PARECER DA COMISSÃO DE AVALIAÇÃO

Proposta de Definição do Âmbito

Central Solar Fotovoltaica de Santa Susana – Projeto Híbrido Fotovoltaico do Parque Eólico da Serra de Candeeiros

Comissão de Avaliação

Figura 1 - Localização do projeto (Fonte: Adaptado do PDA)

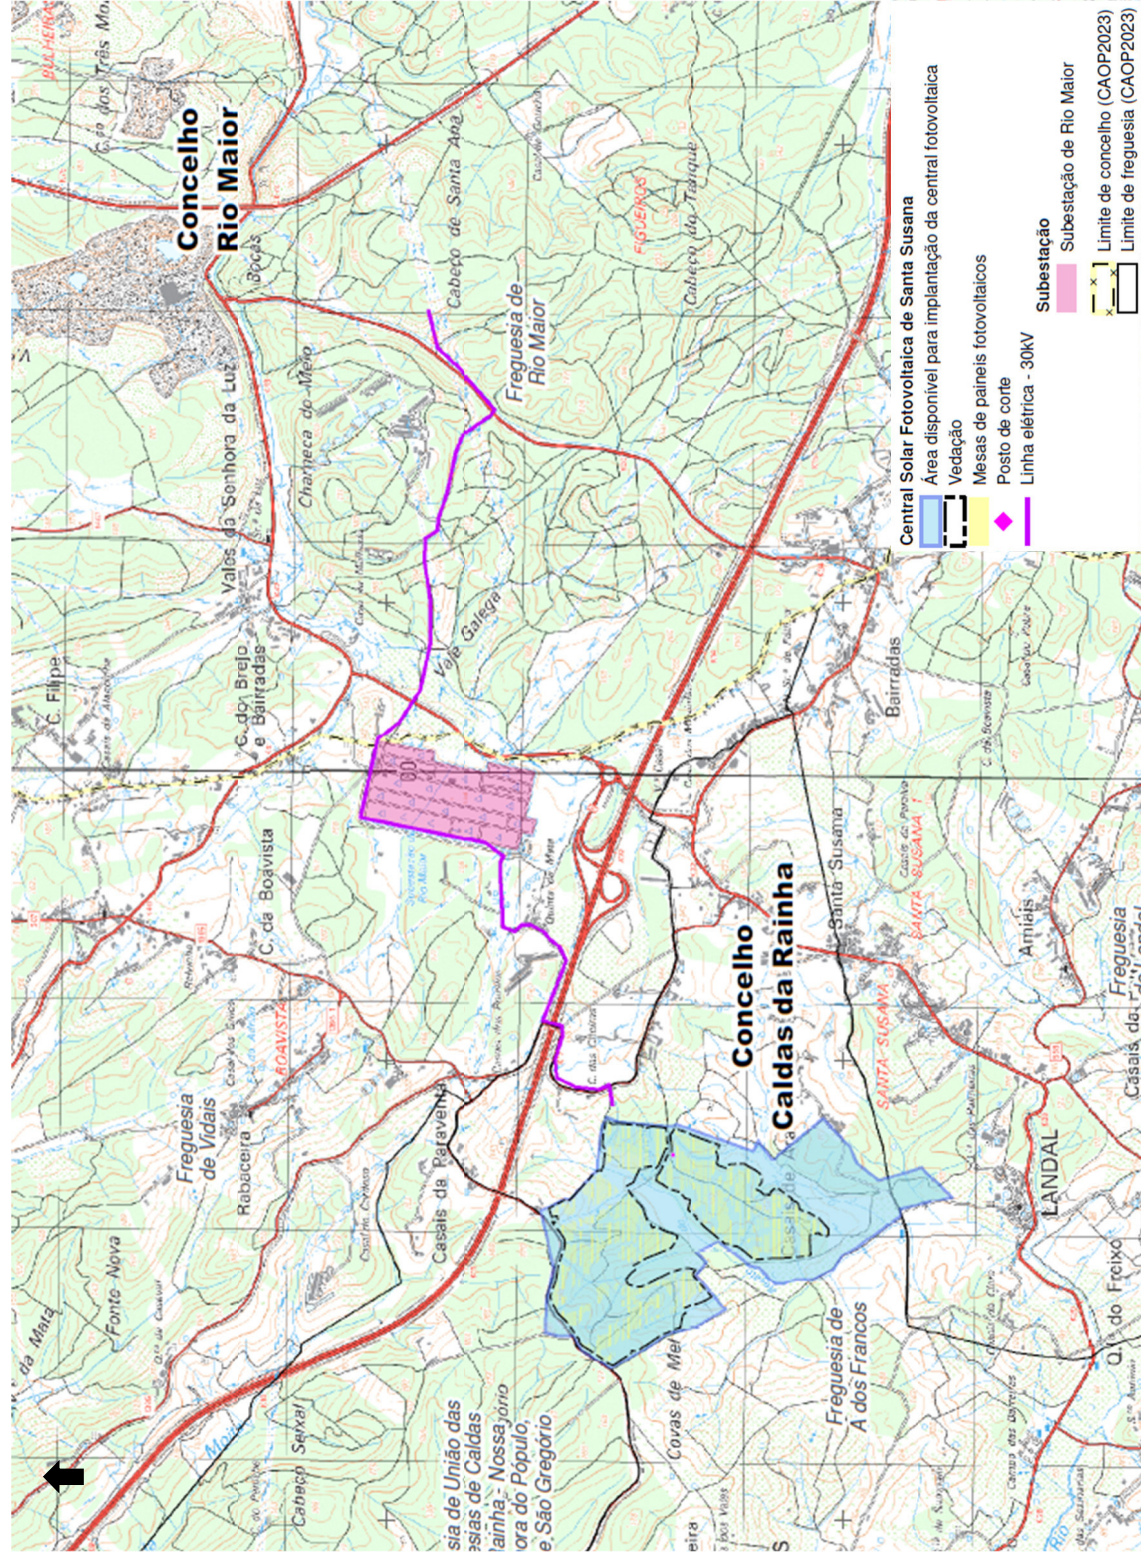
Salientam-se as indefinições sobre a linha elétrica, a qual é apresentada na descrição do projeto e na Figura de localização, como *“O traçado preliminar proposto desenvolve-se, ao longo de caminhos atualmente existentes. Inicia o seu trajeto para norte, onde efetua a travessia da A15, através de uma passagem superior existente, seguindo em direção à Subestação de Rio Maior, a qual contorna.”* Contudo, nas restantes figuras da PDA a linha elétrica desenvolve-se a sul da subestação de Rio Maior.

A PDA não apresenta o projeto, nem a localização da subestação à qual a linha elétrica da CSF se vai ligar, assim como não é apresentada a ligação ao Parque Eólico ao qual vai hibridizar. Esta informação detalhada deverá ser apresentada no EIA. Este aspeto é fundamental para uma correta avaliação, uma vez que, a subestação e a respetiva linha elétrica correspondem a componentes do projeto.

A cartografia deverá incluir a subestação a construir no âmbito do projeto do Sobreequipamento do Parque Eólico da Serra de Candeeiros e a linha de ligação do Parque Eólico à subestação de Rio Maior, da REN.
